## Opsamling af hørings svar fra offentlighedsperioden for forslag til lokalplan 1.2-4, kommuneplantillæg nr. 2 og udkast til VVM-tilladelse med tilhørende miljøvurdering af planerne og projektet for Nordals Ferieresort.

Forslag til lokalplan 1.2-4 Nordals ferieresort har været i offentlig høring fra den 2. februar 2022 til den 6. april 2022, jævnfør planlovens § 24, stk. 5.

I løbet af høringsperioden er der kommet 10 hørings svar med indsigelser og bemærkninger til planforslaget. Nedenfor findes hvert hørings svar i deres fulde form efterfulgt af forvaltningens kommentarer og indstilling.

Oversigt over planområdet, som er markeret med rød kontur.

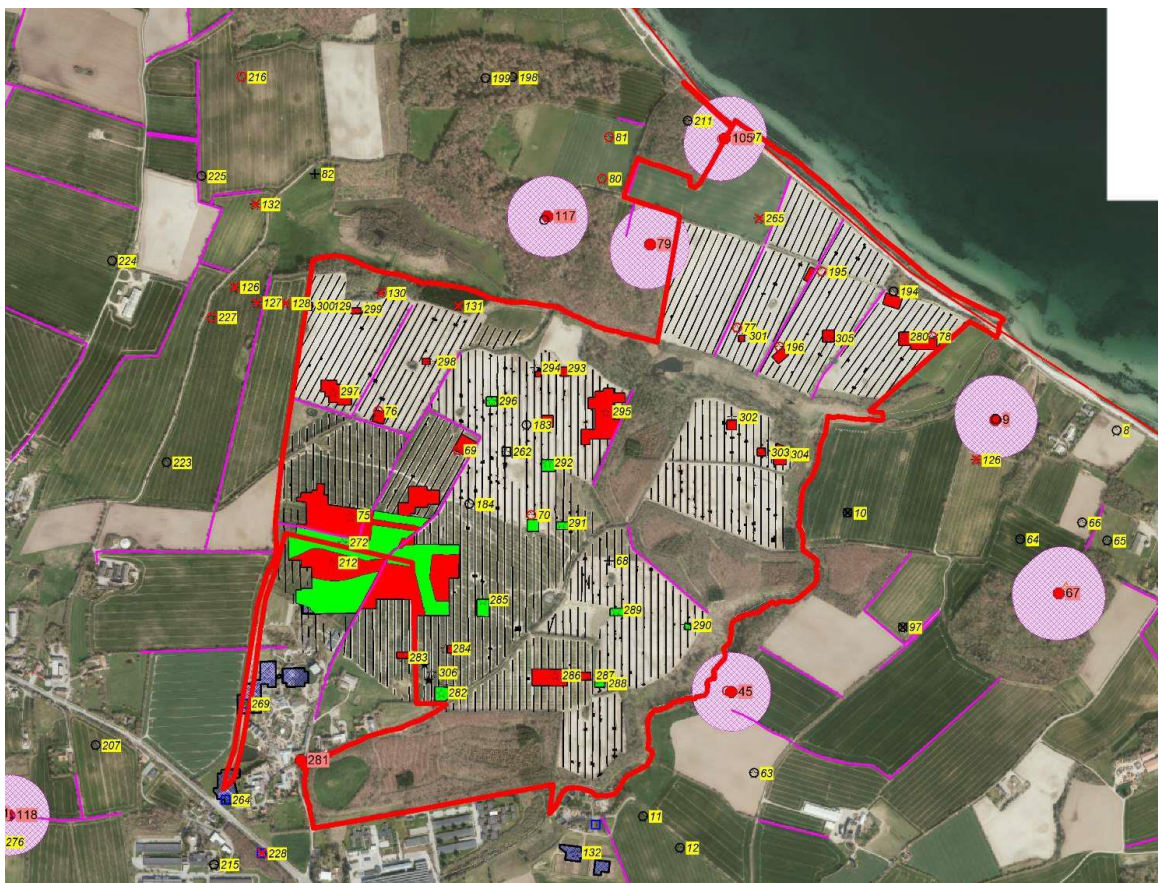
**På baggrund af ovenstående er det Museets vurdering, at der på de endnu ikke-færdigundersøgte områder findes væsentlige jordfaste fortidsminder. Disse er beskyttet af Museumslovens §27 og skal iflg. Museumsloven udgraves, hvis de berøres af anlægsarbejde.**

Desuden er det Museets vurdering, at der vil være **meget høj risiko** for at træffe på væsentlige, jordfaste fortidsminder ved anlægsarbejde inden for de ikke tidligere forundersøgte områder på planområdet.

Museet anbefaler derfor en frivillig forundersøgelse forud for planlagt anlægsarbejde af de ikke tidligere forundersøgte arealer. Da det samlede areal - efter det oplyste - overstiger 5.000 m<sup>2</sup>, skal udgifterne til forundersøgelsen - jf. Museumslovens § 26.2 - afholdes af bygherre.

Forvaltningen er bekendt med de mange jordfaste fortidsminder i området og derfor er der indskrevet i lokalplanen at hvis der findes fortidsminder på området skal disse udgraves, inden de ødelægges ved anlægsarbejdet.

Forvaltningen har forståelse for Museum Sønderjyllands bemærkning og oplysning til bygherre i forhold til at der er stor risiko for at finde væsentlige jordfaste fortidsminder indenfor lokalplanområdet.

I lokalplanen er der indskrevet en udtalelse fra Museum Sønderjylland hvor Museumslovens § 27 fremgår.

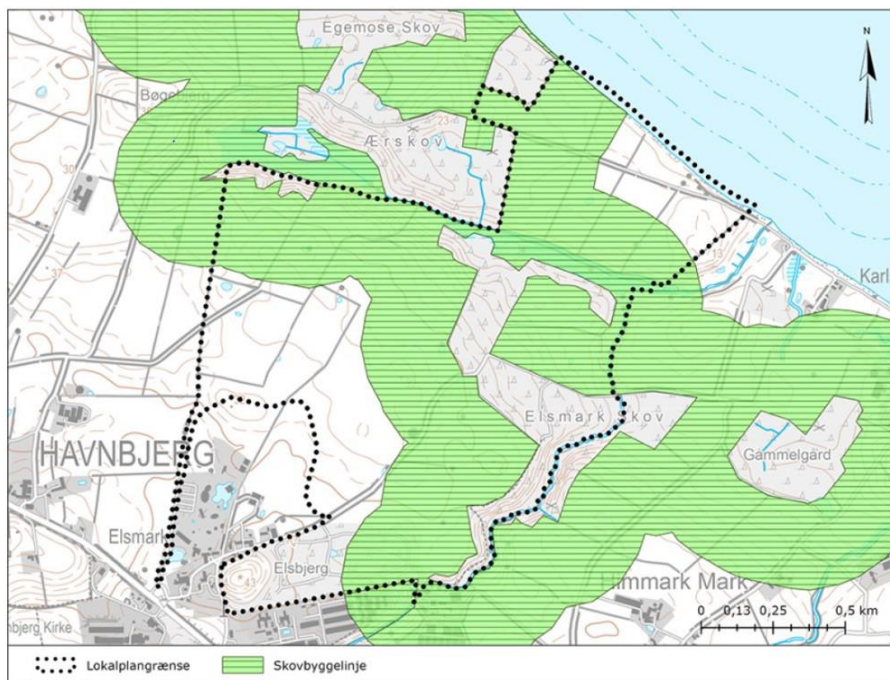
Vær opmærksom på at der også kan være flagermus tilstede i de nævnte tidsperioder. Da der generelt er stor mangel på egnede opholds og ynglesteder for flagermus, vil tab af egnede opholdssteder påvirke den eksisterende flagermus-bestand negativt.

Fældning sidst august til midt oktober og igen slut april til begyndelsen af juni, vil uden tvivl påvirke flagermusen ne-gativt, de mister opholdssteder og nye kan ikke uden videre erstatte tabet af de eksisterende opholdssteder.

Effekten af veteranisering af eksisterende træer ift. kompensering for tab af opholdssteder for flagermus, kan ikke med belæg siges, at kunne udgøre en fuld erstatning for tabet af de naturligt forekommende opholdssteder.

- Fældning af flagermusegnede træer skal ske jf. en særlig metode angivet i vilkår 16 punkt b, der sikrer etablering af egnet erstatningsbiotop.
- Anbefalingen i "Forvaltningsplan for flagermus" (Naturstyrelsen, Miljøministeriet 2013), afsnittet og "Fældning af træer" på side 34, er grundlaget for vilkår 16 punkt c.
- Kravet i artsfredningsbekendtgørelsen § 6, stk. 4, er grundlaget vilkår 16 punkt d.
